Rapport au Groupe permanent d'experts pour les équipements sous pression nucléaires

Rapport ASN référencé CODEP-DEP-2018-008378

Séance du 27 février 2018

Analyse des conséquences de l'anomalie de chute de la virole basse du GV 335 de Fessenheim 2 sur son aptitude au service

Figure 18 : VB 335-C décalage de la courbe de transition entre les zones de recette et d'intérêt

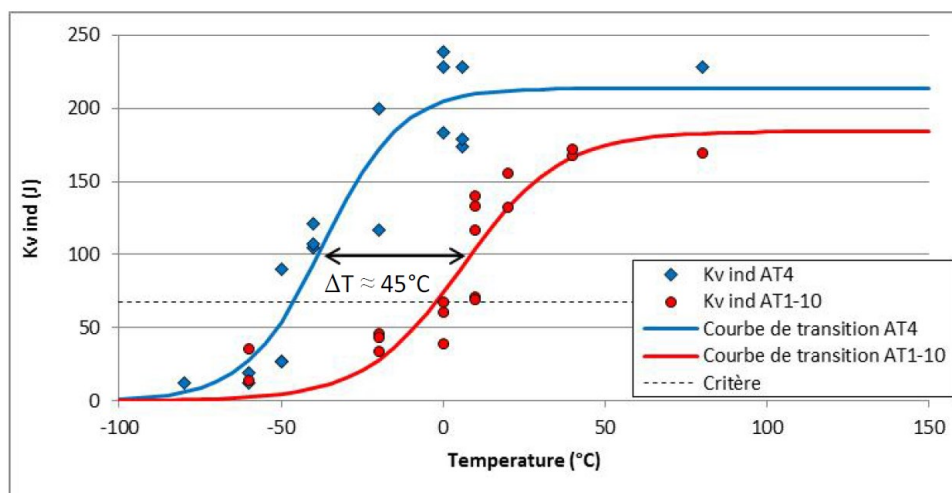
La valeur de 50°C de décalage dû à la ségrégation est issue de l'observation du décalage de la courbe de transition à l'issue des essais réalisés en pied et en zone ségréguée de la VB 335-C. Le décalage observé est de 45°C (figure 18), Areva NP ayant fait le choix d'une valeur de 50°C qui est enveloppe de la valeur expérimentale.

Figure 22 : schéma d'un essai d'implant

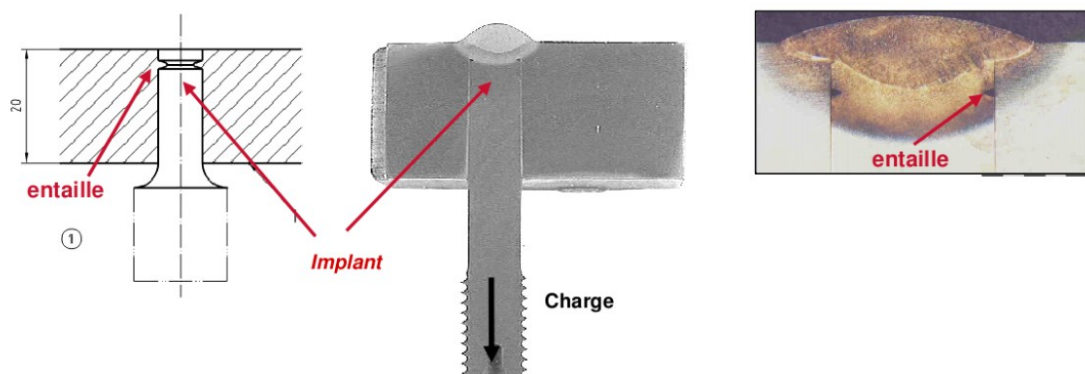
Afin de démontrer l'absence de risque de fissuration à froid du matériau enrichi en carbone de la zone ségrégée, Areva NP s'est appuyé sur des essais d'implants sur un matériau provenant de la zone ségrégée d'une plaque tubulaire de GV. Le rapporteur note que le matériau utilisé pour les essais d'implants a une sensibilité à la fissuration à froid représentative du matériau de la VB 335. De plus, les conditions opératoires de préchauffage, de soudage et de post-chauffage sont analogues entre les essais d'implants et l'opération de soudage de la virole basse. Le matériau retenu et les conditions d'essais sont donc suffisamment représentatifs pour que les conclusions de ces essais d'implants soient transposables au matériau provenant de zone ségrégée de virole basse de GV. **Par conséquent, la justification apportée par Areva NP de l'absence de**
